Stellungnahme zum Bebauungsplan-Entwurf Rothenburgsort 17 (Ehemaliger Huckepackbahnhof)

Stand: Dez. 2011

Bezug: Bebauungsplan-Entwurf, Stand 5.9.2011
Masterplan Elbbrücken, 2003, 2007

Abb. 1: Masterplan mit Alster-Bille-Elbe Grünzug; B-Plan Entwurf v. 2011

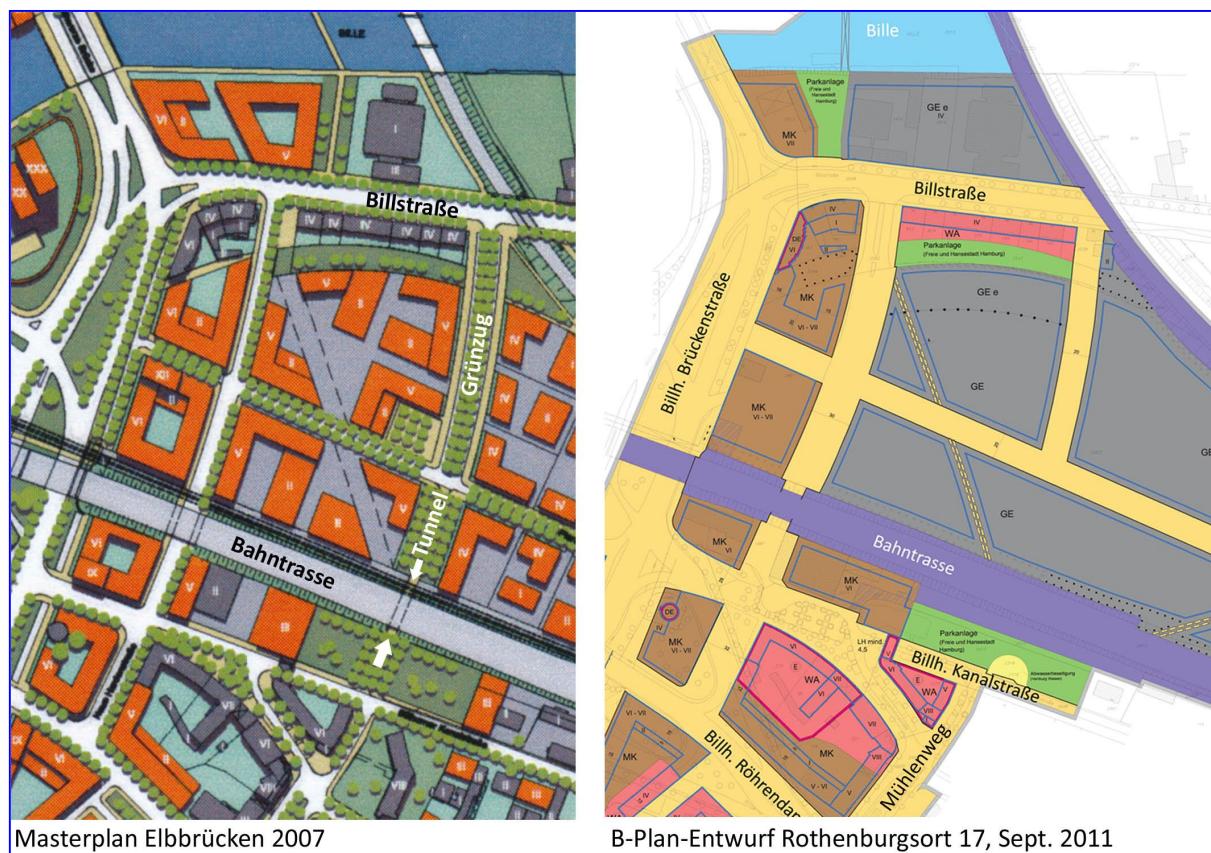
Im Gegensatz zum Masterplan Elbbrücken von 2007 sieht der B-Plan-Entwurf einen Grünzug, der das Gebiet des ehemaligen Huckepackbahnhofs in nord-südlicher Richtung durchläuft, nicht vor (vgl. Abb. 1).

Eine direkte Verbindung zwischen Bille und Billhorner Mühlenweg als Teil einer grünen Alster-Bille-Elbe-Verbindung abseits der Hauptverkehrsstraßen war aber ein entscheidendes funktionales und strukturelles Element des Masterplans Elbbrücken und des zugehörigen Senatsbeschlusses vom Juni 2007. Dort heißt es:

Der vorliegende B-Plan-Entwurf rückt von den zentralen Vorgaben des Masterplans bzw. des Senatsbeschlusses in diesem Punkt ab. Die Querung der Billstraße ist am bestehenden Überweg an der Einmündung Billhorner Brückenstraße vorgesehen. Der Entwurf verlegt den durchfahrenden Rad- und Fußverkehr an die neue westliche Erschließungsstraße des Gewerbegebiets. Das „grüne“ Element besteht im Entwurf aus einem möglichen vier Meter breiten Mittelstreifen an dieser Straße. Die Unterquerung der Bahnlinie erfolgt für nicht-motorisierten Verkehr straßenbegleitend entlang der Erschließungsstraße. Eine Querung der Bahnlinie, die Radfahrern und Fußgängern vorbehalten ist, entfällt. Von der Erschließungsstraße verläuft der Rad- und Fußverkehr auf verwinkelten Umwegen zum Billhorner Mühlenweg (vgl. Abb. 2).

Abb. 2: Gegenüberstellung der Verläufe der Nord-Süd-Querung für Radfahrer/Fußgänger aus Masterplan und B-Plan-Entwurf

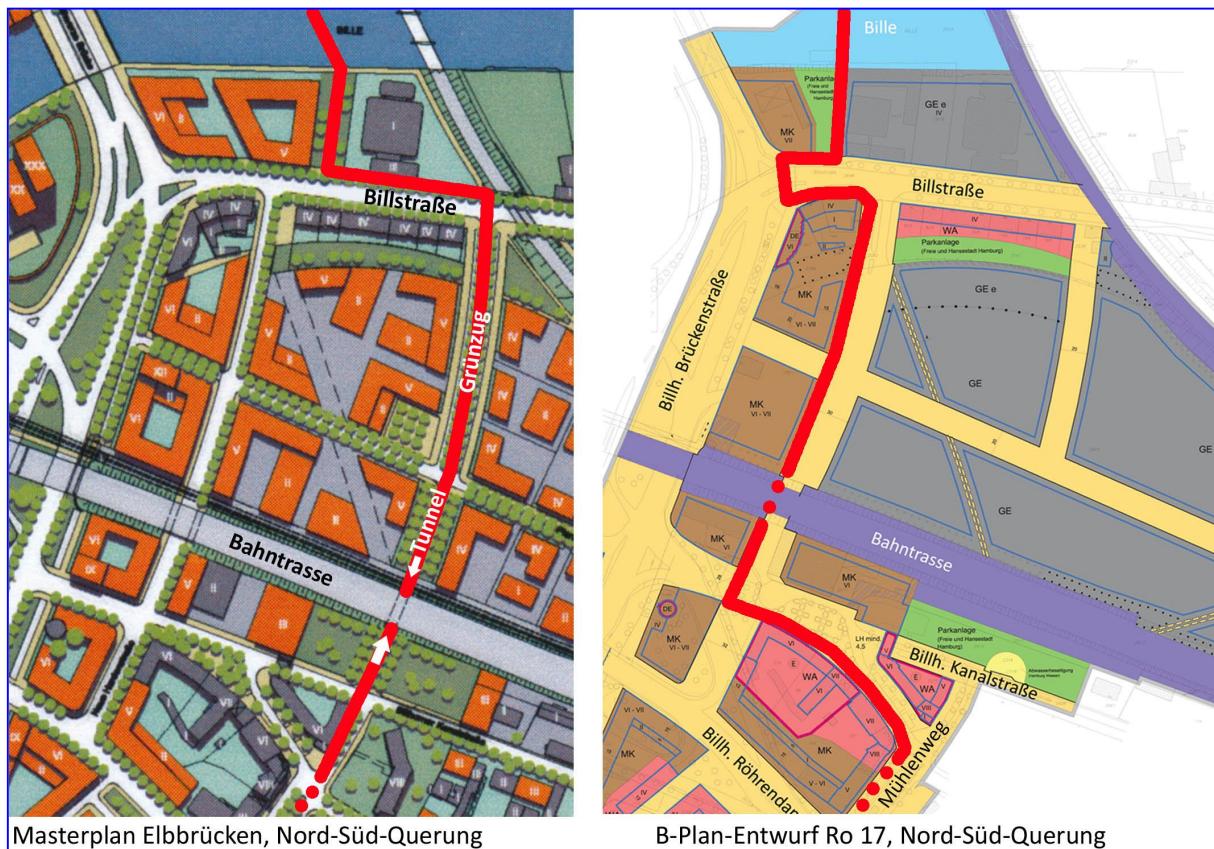
Die im B-Plan-Entwurf vorgesehene Führung für Fuß- und Radverkehr ist umständlich und kreuzungsreich und daher unattraktiv. Die vorgeschlagene Lösung ist nicht dazu geeignet, den Fuß- und Radverkehr zu fördern. Sie schöpft zudem in keiner Weise das Potential aus, das die Entwicklung des Huckepackbahnhofs im Sinne des Masterplans Elbbrücken für die Aufhebung der Isolierung Rothenburgsorts bietet. In einer grünen Alster-Bille-Elbe-Verbindung stellt sie eine Lücke dar. Sie macht kein geeignetes Angebot für die im Gebiet Beschäftigten, ihre Arbeitsplätze mit umweltfreundlichen Verkehrsmitteln zu erreichen.

Abb. 3: Nördliche Verknüpfung des Alster-Bille-Elbe-Grünzugs über Billebrücke/Billstraße in Masterplan und Vorschlag HWO

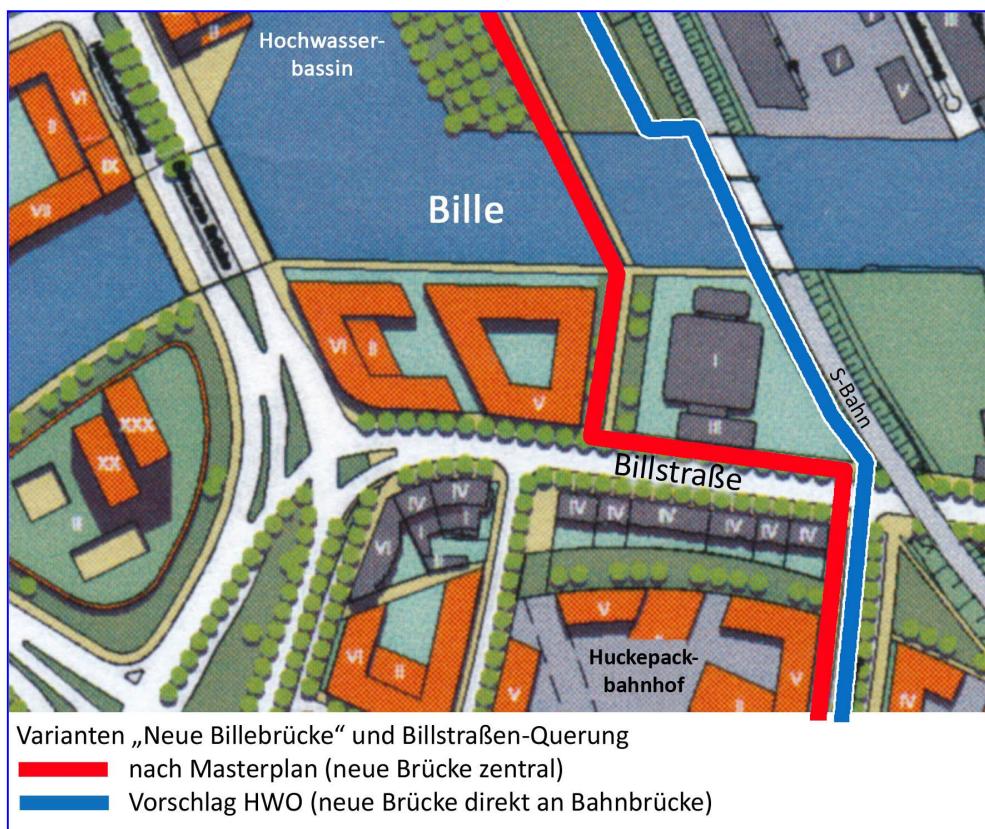
Es bietet sich an, den Grünzug Huckepackbahnhof als Fuß- und Radweg entlang der Bahnlinie im Norden über die geplante neue Billebrücke an den Grünzug Hochwasserbassin anzuschließen. Dazu wäre die geplante Billebrücke gegenüber dem Entwurfsstand nach Osten direkt an die Bahnbrücke zu verlagern.

Es wäre in dieser Konstruktion möglich, einen Weg auf dem Höhenniveau der Bille-Querung von dort parallel zur Bahnlinie als Hochweg weiter in Richtung Süden zu führen, in Hochlage die Billstraße zu überqueren und von dort ebenerdig an den Grünzug Huckepackbahnhof anzuschließen (vgl. Abb. 3).

Auf diese Weise könnte im Verlauf des Alster-Bille-Elbe-Grünzugs eine für Fußgänger und Radfahrer sehr attraktive Verknüpfung zwischen den Abschnitten „Hochwasserbassin“ und „Huckepackbahnhof“ mit gradliniger Weiterleitung durch den Fuß-Rad-Tunnel (s. o. Kap. 2.) zum Billhorner Mühlenweg und zur Elbe geschaffen werden. Ein solcher Hochweg würde zudem das Problem der gefährlichen Querung der Billstraße im Verlauf des Grünzugs lösen. Er wäre vermutlich auch unter Kostengesichtspunkten vorteilhaft (geringere Flächenbeanspruchung am Südufer der Bille).

Zur Kosten sparenden Umsetzung wäre zu überlegen, die bestehende Fußgängerbrücke über die Billhorner Brückenstraße als Teilstück des Hochwegs zu verwenden. Sie wäre am bisherigen Ort entbehrlich, wenn hier eine neue ebenerdige und barrierefreie Querungsmöglichkeit für Fußgänger geschaffen würde.
